工程指示 / 要求簡箋 ENGINEER INSTRUCTIONS(E.I.)

工程指示編號:	EI- 7791	修改版本:	-
	HK-0882		
工程編號:	J 853	工程名稱:	延坪道
收件人:	生統	發件人:	Joe Chan
工程項目:	企向柵格刀口補油	日期:

內容: 有关企向柵格 EI7358, EI7359, EI7360 及 EI7361
所有鋁料 X86540 之刀口位置需補油。
附上補油位置示意圖。

工程号	J853	制图	J.L.	26/02/24	物料号	J853-VG-X86540-003	
地盘	香港延坪路	复核	-	-	图号	J853-VG-X86540-003	
版本	A	名称	格栅型材	批准	-	数量	-
日期	04/03	颜色	JMQ213457	材料	X86540	单件重量(kg)	-
						长度	(1480.5) 宽度 -

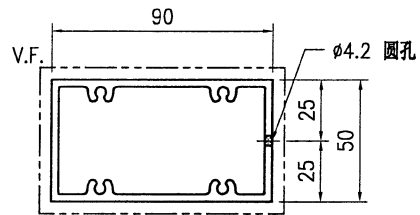
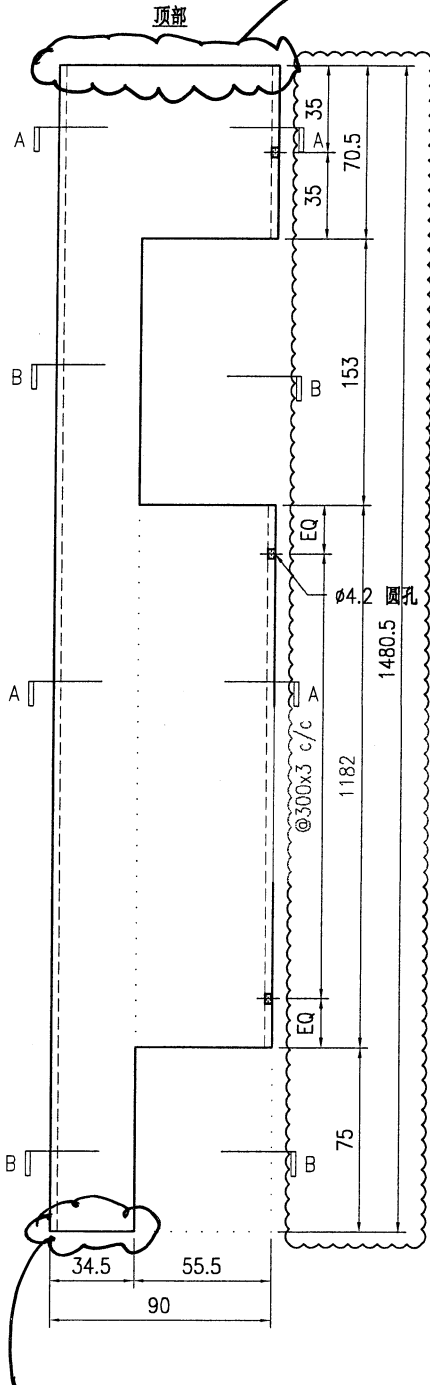
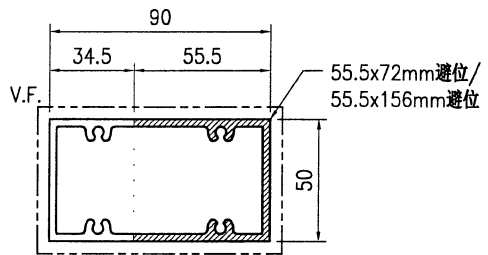
顶部刀口补油

底部刀口补油

工程号	J853	制图	J.L.	26/02/24	物料号	J853-VG-X86540-002	
地盘	香港延坪路	复核	-	-	图号	J853-VG-X86540-002	
版本	A	采用	工厂	√	名称	格栅型材	
日期	04/03	颜色	JMQ213457		材料	X86540	
					单件重量(kg)	-	长度
						1497	宽度
							-

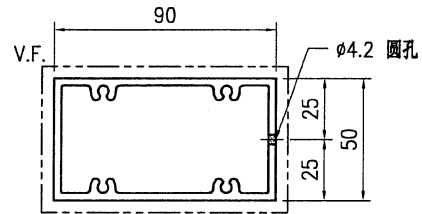
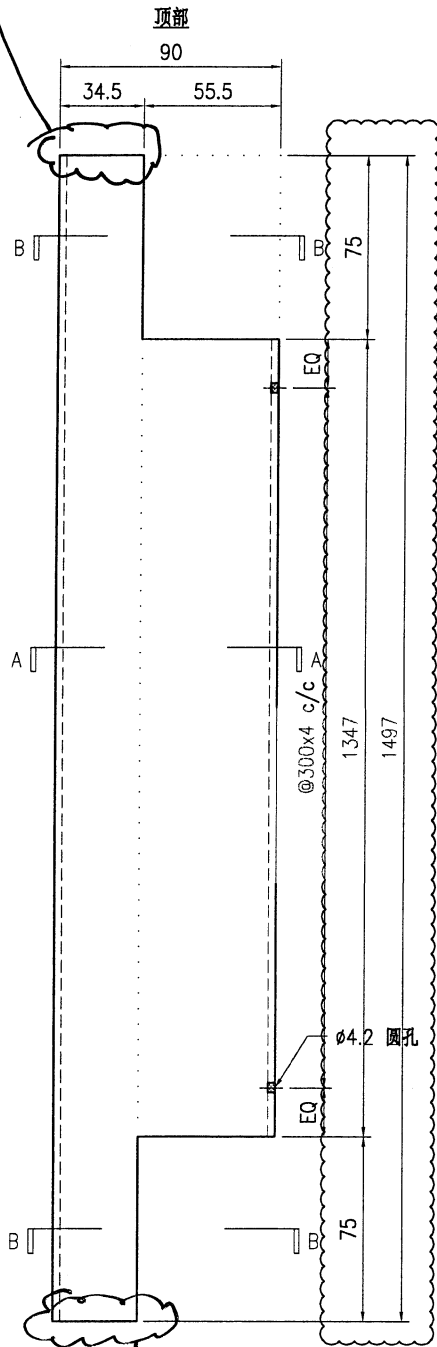
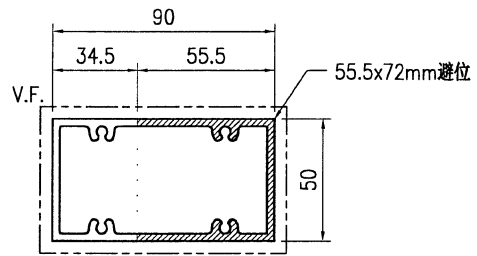
顶部刀口补油

底部刀口补油

工程号	J853	制图	J.L.	26/02/24	物料号	J853-VG-X86540-001
地盘	香港延坪路	复核	-	-	图号	J853-VG-X86540-001
名称	格栅型材	批准	-	-	数量	-
材料	X86540	单件重量(kg)	-	-	长度	1433.5

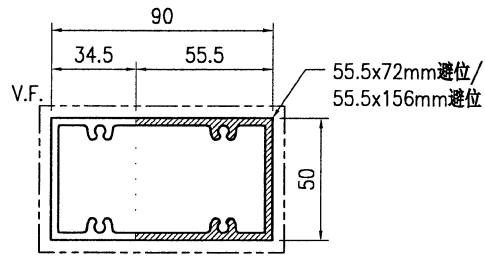
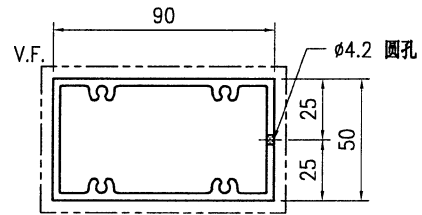
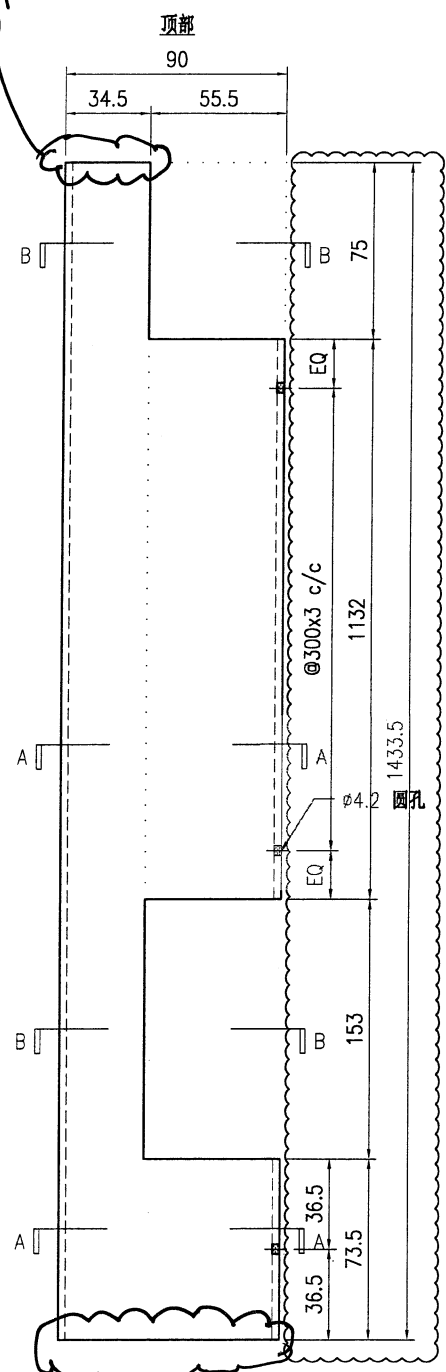
顶部刀口补油

底部刀口补油
